泊発電所 3 号炉 耐津波設計方針について (管路解析の妥当性に係る指摘事項回答)

令和6年5月23日
北海道電力株式会社

1.1 審査会合における指摘事項と回答概要(1/2)

3号炉放水ピット流路縮小工 構造概要図

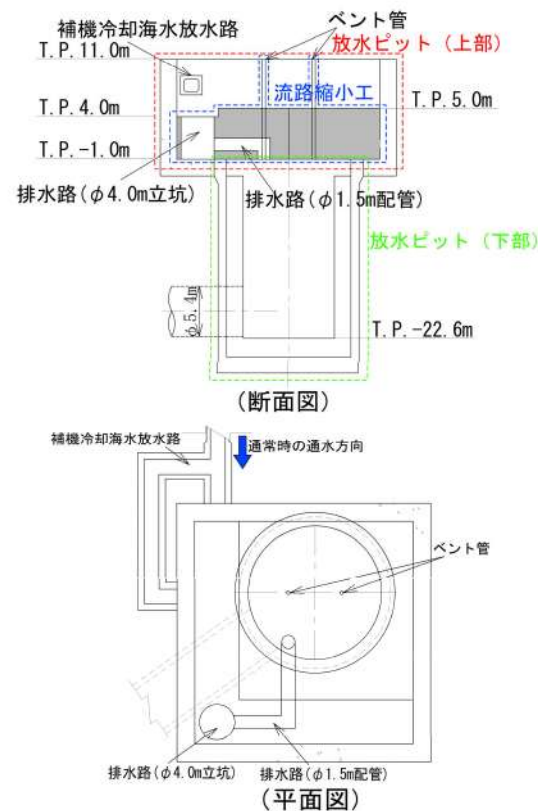
ID	指摘事項	回答概要	回答頁
2 3 0 2 0 2 - 0 8	令和5年2月2日審査会合 ⑧ 3号炉放水ピット流路縮小工付近等の鉛直方向の急激な断面変化部における管路解析について、当該管路解析で使用している一次元不定流解析において仮定している条件及び損失水頭算定公式の根拠となっている条件を踏まえ、解析手法の適用性及び妥当性を説明すること。	3号炉放水ピット流路縮小工付近等の鉛直方向の急激な断面変化部における管路解析において、当該管路解析で使用している一次元不定流解析の解析条件及び損失水頭算定公式の適用性及び妥当性について、以下の2ステップで検証する方針とする（今回は方針の説明を行い、結果は今後説明予定）。 なお、入力津波の設定に用いる損失係数の設定に当たっては、短い間隔で繰り返し来襲する泊発電所の津波の特徴を踏まえ、三次元解析及び水理模型実験で得られた損失係数に対して裕度を持たせた保守的な設定を行う（津波の流入防止及び通常時の放水機能への影響の観点で保守的となるよう設定）。 <u>I. 三次元解析と水理模型実験の損失水頭及び損失係数の整合性の確認による三次元解析モデルの構築</u> - 実機と相似な流況を再現した水理模型実験（縮尺：1/50）で得られた損失水頭及び損失係数と、水理模型実験と同じ縮尺の三次元解析から得られた損失水頭及び損失係数との整合性を確認することで、流路縮小工に生じる流況を再現できる三次元解析モデル（縮尺：1/50）を構築する。 <u>II. 三次元解析と一次元解析の水位比較による一次元解析を用いた損失水頭評価の妥当性検証</u> - Iで構築した三次元解析モデル（縮尺：1/50）を実機スケール（縮尺：1/1）に変更し、実機相当の粗度係数を反映した三次元解析モデルを構築する。実機を模擬した三次元解析と一次元解析における放水ピット内の水位を比較し、一次元解析の水位が三次元解析の水位を上回ることを確認することで、一次元解析を用いた損失水頭評価が妥当であるか検証する。	P.7 ～18

3号炉放水ピット流路縮小工における津波時の流れについては、流路縮小工内部が津波来襲時に一時的に満管ではない状態が生じること、鉛直及び水平方向に連続で急縮部、急拡部等がある複雑な三次元構造であることから、必ずしも損失水頭算定公式の引用文献の実験条件と同様の環境とはならない。そのため、3号炉放水ピット流路縮小工の損失水頭の評価手法の検証に当たっては、短い間隔で繰り返し来襲する津波時の波形及び複雑な三次元構造を模擬した三次元解析を行う。

また、本検証において一次元解析に用いる損失係数は、初期値として文献等を用いて設定し、水理模型実験と損失水頭及び損失係数の整合性を確認した三次元解析との放水ピット水位比較結果を踏まえて、必要に応じ変更を行う。なお、入力津波の設定に用いる損失係数については、前述の検証で得られた損失係数に対して保守的な設定を行う。

なお、入力津波の設定に用いる損失係数の設定に当たっては、短い間隔で繰り返し来襲する泊発電所の津波の特徴を踏まえ、三次元解析及び水理模型実験で得られた損失係数に対して裕度を持たせた保守的な設定を行う（押し波時には損失係数を小さく設定し、引き波時に損失係数を大きく設定）。

- ・Ⅱの検証において、短い間隔で繰り返し来襲する泊発電所の津波の特徴を考慮した任意の連続波形を用いて行うが、水理模型実験では連続波形の入力が困難であるため、定常流を用いて水理模型実験と損失水頭及び損失係数の整合性を確認した三次元解析モデル（縮尺：1/50）の構築を行う。
- ・三次元解析と水理模型実験の損失水頭及び損失係数の整合性を確認できない場合、三次元解析のメッシュ分割等を見直す。

- ・放水ピット内の水位の比較結果を踏まえ損失係数を変更する場合は、実機を模擬した三次元解析の放水ピット内の水位の時刻歴波形と一次元解析が大きく乖離しないことを確認する。

1号及び2号炉取水路流路縮小工の損失水頭の評価方法の課題及び検証方法

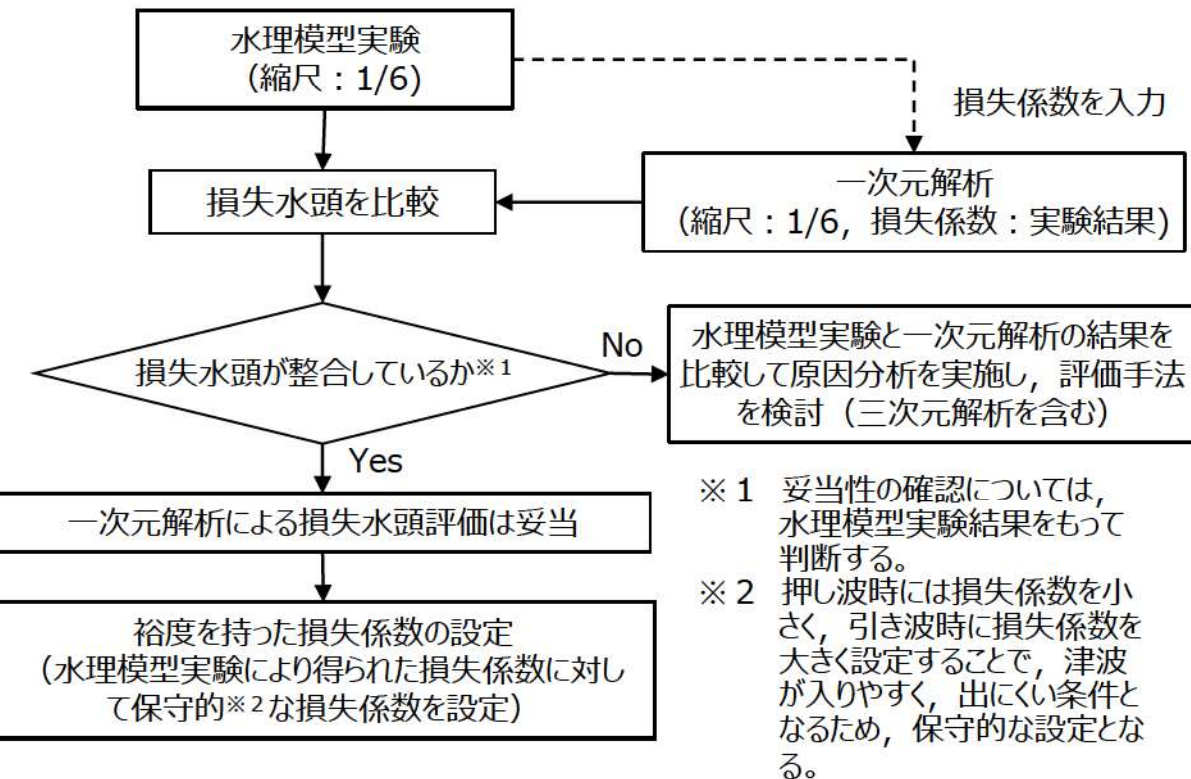
ID	指摘事項	回答概要	回答頁
2 3 1 0 3 1 - 0 1	令和5年10月31日審査会合 ① 以下に示す箇所に用いている損失水頭の算定方法について、当該算定方法の引用元の文献における実験又は理論の前提条件を踏まえ、適用性又は妥当性を説明すること。 ✓ 急縮後の断面の長さが短いなど、引用文献の実験の前提条件と異なっている可能性が否定できない、オリフィスのような形状をしている1号及び2号炉取水路流路縮小工。 ✓ 鉛直方向の水流であって自由水面を持つなど、引用文献の理論の前提条件と異なっている可能性が否定できない、1号及び2号並びに3号炉取水施設の取水槽の中間スラブ及び天端開口部。	以下に示す箇所に用いている損失水頭の算定方法について、当該算定方法の引用元の文献における実験又は理論の前提条件を踏まえ、適用性又は妥当性を説明する。 ✓ 1号及び2号炉取水路流路縮小工について、スリーブ長さによる損失係数への影響が小さいことを確認した。また、1号及び2号炉取水路流路縮小工の構造体の影響を考慮した損失係数を確認するために水理模型実験を実施するとともに、実験により得られた差圧と水理模型実験を模擬した一次元解析による差圧を比較することで、一次元解析が適用可能か検証する。入力津波の設定に用いる損失係数には、裕度を持たせる方針とし、短い間隔で繰り返し来襲する泊発電所の津波の特徴を踏まえ、水理模型実験で得られた損失係数に対して保守的な設定を行う（津波の流入防止及び通常時の取水機能への影響の観点で保守的となるよう設定）。（今回は方針の説明を行い、結果は今後説明予定） ✓ 1号及び2号並びに3号炉取水施設の取水槽の中間スラブ及び天端開口部については、引用文献の理論の前提条件と異なっている可能性が否定できないため、急縮・急拡の損失水頭による津波の流入防止効果の有無による取水ピットスクリーン室水位への影響を確認し、保守的な損失係数を設定する方針とする。	P.7~8, P19 ~25

- 1号及び2号炉取水路流路縮小工は、流路縮小部がスリーブ形状となるためオリフィスのような構造であり、流路縮小工の主梁は流路内に設置される構造である。そのため、1号及び2号炉取水路流路縮小工の損失係数については、これらの構造物による影響を考慮した値を確認するとともに、津波時の1号及び2号炉取水路流路縮小工に生じる損失水頭の評価手法の検証を行う。

実施項目	目的
水理模型実験 (縮尺：1/6)	実機を模擬した水理模型を作製し、一定流量の条件で流路縮小工（模型）に発生する損失水頭から損失係数を評価することで、津波時に実機で生じる損失係数を確認する。
一次元解析 (縮尺：1/6, 損失係数：実験結果)	水理模型実験で得られた損失水頭と水理模型実験を模擬した一次元解析で評価した損失水頭を比較することにより、一次元解析が適用可能か検証を実施する。
